Adviesinstantie	Referentie	Datum vraag	Omschrijving	Advies ontvangen	Aanwezig PV
Provincie Limburg	ruimtelijkeplanning@limburg.be	02/10/2019	Adviesvraag RUP Beeldbepalende Bakens in het open landschap.	18/11/2019	x
Provincie Limburg	water@limburg.be	02/10/2019	Adviesvraag RUP Beeldbepalende Bakens in het open landschap.	23/10/2019	
Riemst	gecoro@riemst.be	02/10/2019	Adviesvraag RUP Beeldbepalende Bakens in het open landschap.	/	
VO Landbouw en Visserij	Adviesvraag.limburg@lv.vlaanderen.be	02/10/2019	Adviesvraag RUP Beeldbepalende Bakens in het open landschap.	18/11/2019	x
VO Natuur en Bos	aves.lim@vlaanderen.be	02/10/2019	Adviesvraag RUP Beeldbepalende Bakens in het open landschap.	18/11/2019	
VO Omgeving	advies.omgevingsplanning@vlaanderen.be	02/10/2019	Adviesvraag RUP Beeldbepalende Bakens in het open landschap.	13/11/2019	
VO Onroerend Erfgoed	info@onroerenderfgoed.be	02/10/2019	Adviesvraag RUP Beeldbepalende Bakens in het open landschap.	/

Samenvatting ontvangen adviezen.

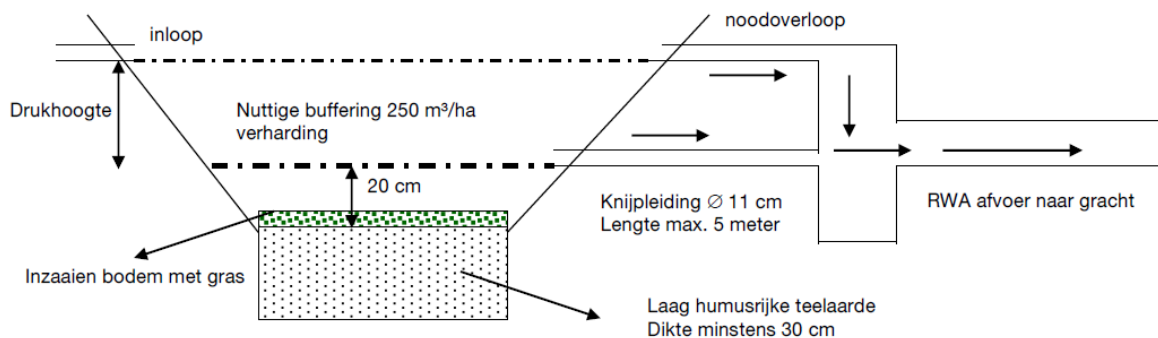
Rode kleur van de kapelletjes is verwarrend.

- Op de grafische plannen zijn de kapelletjes rood ingekleurd. Op het deelplan 'Watertoren' staat de rode kleur voor 'woonzone'. Is dat ook de bedoeling voor de deelplannen van de kapelletjes?

- Overige aandachtspunten: de rode kleur van de kapellen zal vervangen worden door een grijze arcering.

- Aangaande de voorschriften van de deelplannen 'Platanendreef' en 'De Coolen', deze werden gunstig geadviseerd door respectievelijk AWW en N&B. Betreffende de deelplannen van de 'Kapel van 7 Weeën' en de 'Witte Kapel' zal het grafisch plan afgestemd worden op de stedenbouwkundige voorschriften, meer bepaald zal de rode kleur op het grafisch plan vervangen worden door een grijze arcering.
